2024年11月

株式会社ミスミ
日本企業体 ME 事業グループ

ベアリングナット用引掛スパナ
仕様変更のご案内

商品名称 : ベアリング用引掛スパナ

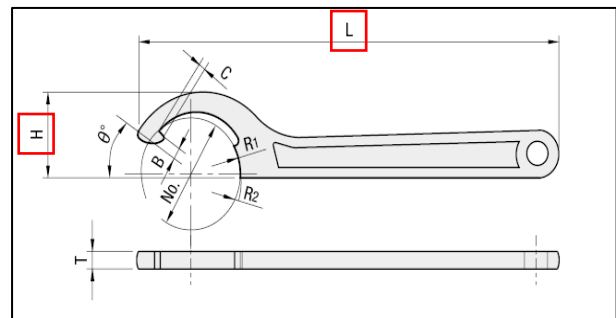
金型の更新に際し、H寸（高さ寸法）とL寸（長さ寸法）の寸法変更をいたしました。
同タイプ 10 型番中 4 型番が変更対象となります、他 6 型番は寸法変更ございません。

Type	No.	H 寸		L 寸	
		変更前	変更後	変更前	変更後
MFK	16	11	15	108	109
	20			111	
	25	20	24	136	138
	30			140

※B寸や適用外形など、上記以外の他寸法につきまして仕様変更はございません。

2024年8月より順次移行をしており、2024年10月10日出荷以降より全て新寸法での出荷となっております。
